改善箇所説明図

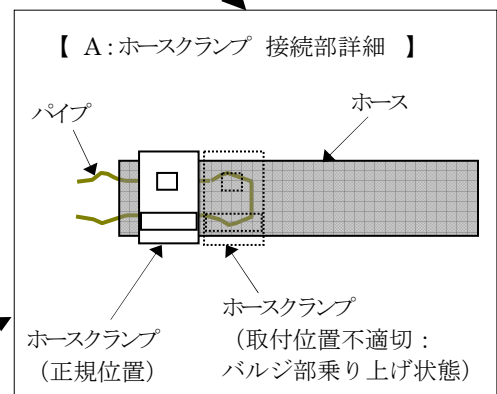
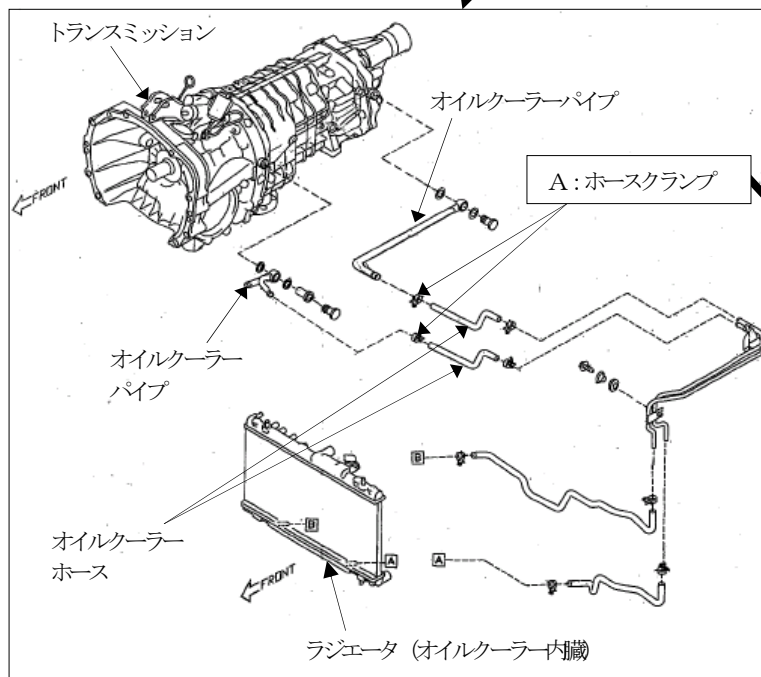
基準不適合発生箇所

製造工程において、手動式変速機のオイルクーラーホース接続部のクランプの取付位置が不適切なものがある。そのため、そのまま使用を続けると、当該接続部よりホースが外れてオイルが漏れ、最悪の場合、走行不能に至るおそれがある。

全車両、オイルクーラーホースのクランプの取付位置を確認し、クランプ位置が不適切な場合には、適切なクランプ位置に修正する。

オイルクーラーホースのクランプ部に白色のペイントを塗布する。
